**REGIONALNY DYREKTOR
OCHRONY ŚRODOWISKA
W BYDGOSZCZY**

WOO.4220.554.2022.MD1.8

POSTANOWIENIE

- I. Wyrażam opinię, że dla przedsięwzięcia polegającego na modernizacji i rozbudowie instalacji biogazowni zlokalizowanej na działce nr ew. 55/4, 55/7 i 55/8 obręb Buczek, gmina Jeżewo, nie istnieje konieczność przeprowadzenia oceny oddziaływania na środowisko.
- II. Zgodnie z treścią art. 64 ust. 3a uouioś wskazuję:
 1. Istotne warunki korzystania ze środowiska w fazie realizacji i eksploatacji lub użytkowania przedsięwzięcia, ze szczególnym uwzględnieniem konieczności ochrony cennych wartości przyrodniczych, zasobów naturalnych i zabytków oraz ograniczenia uciążliwości dla terenów sąsiednich, w tym w szczególności:
 - 1) Prace ziemne związane z usunięciem roślinności, prowadzić poza okresem lęgowym ptaków, przypadającym od 1 marca do 31 sierpnia. Prowadzenie przedmiotowych prac

Rys. 1 Lokalizacja dodatkowych nasadzeń zieleni Z-2 i Z-3, zgodnie z uzupełnieniem Kip z dnia 19.10.2022 r.

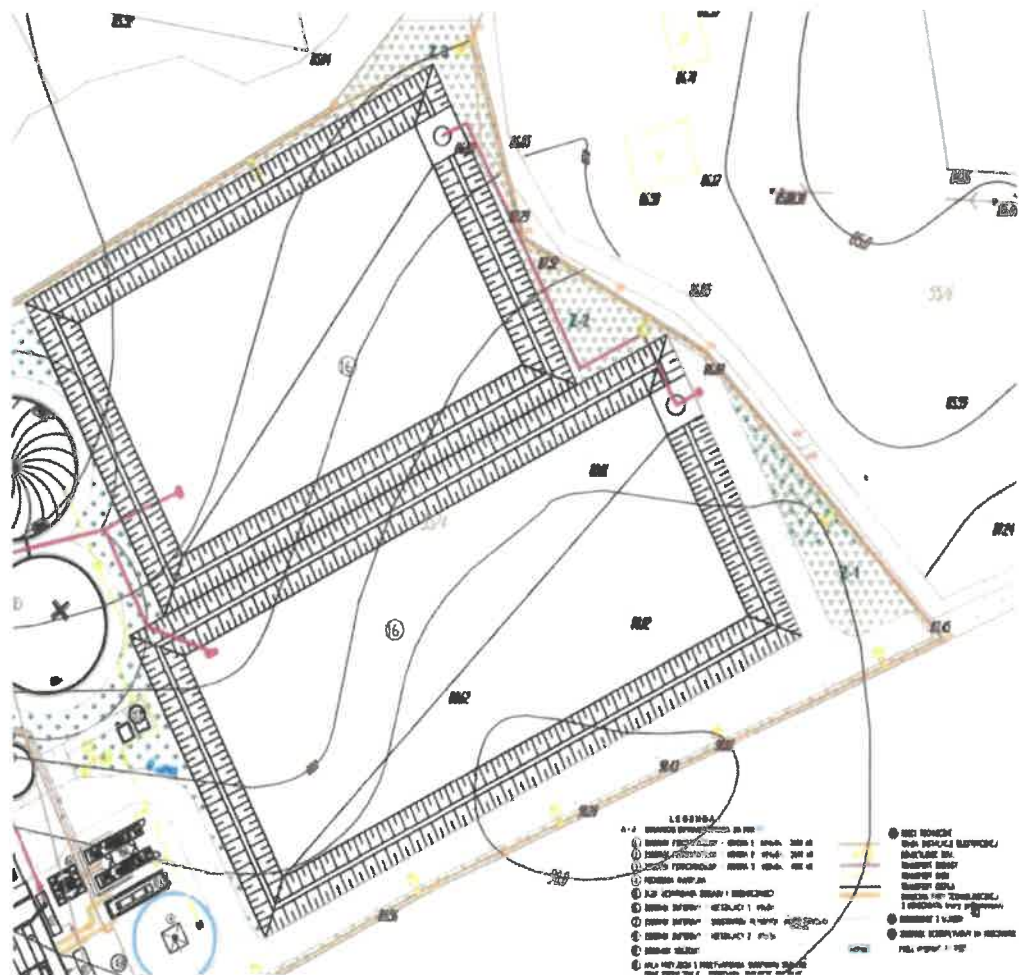
- 4) Wprowadzić wzdłuż wschodniej granicy zakładu (zgodnie z Rys.1) nasadzenia roślinności średniej i wysokiej, wykorzystując gatunki rodzime zimozielone o minimalnych parametrach: długość ok. 42 m i powierzchnia ok. 267 m² (zieleń oznaczona w dokumentacji symbolem Z-2) oraz długość ok. 70 m i powierzchnia ok. 315 m² (zieleń oznaczona w dokumentacji symbolem Z-3). Do nasadzeń wykorzystać sadzonki drzew o dobrze rozwiniętym systemie korzeniowym i wysokości min. 200 cm oraz krzewów o dobrze rozwiniętym systemie korzeniowym i poprawnie rozkrzewionej części nadziemnej.
